监理工程师联系单

工程名称: 青州尧王制药有限公司 12MW 屋顶分布式项目

编号: ZHHL-0006

主题: 关于质量问题相关事宜。

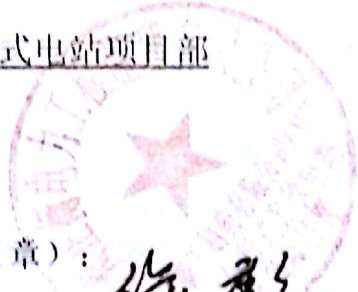
巡视中发现, 你单位在施工过程中, 焊接焊缝打磨不平滑, 焊瘤余高过大; 个别地方发现凹陷、弧坑、焊缝尺寸不足等现象, 坡口形式及尺寸个别地方不符合要求。
